改善箇所説明図

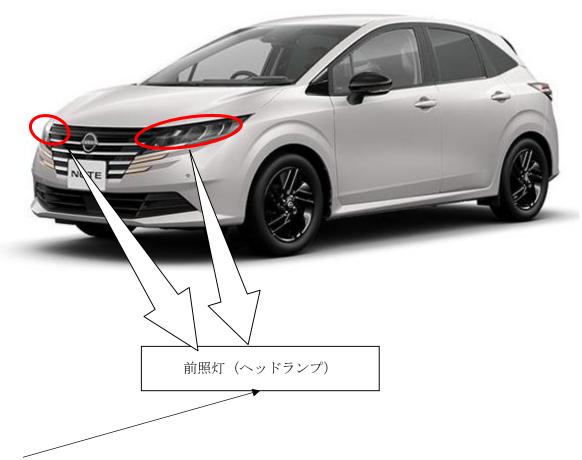
基準不適合発生箇所

-生産工場の完成検査において、前照灯検査が不適切なため、光軸が保安基準を満足して いないおそれがある。

改善の内容

全車両、前照灯の光軸を点検し、保安基準を満足しない場合には光軸の調整を行う。

識別:青色のシールをモデルナンバープレートの右横に貼り付ける。
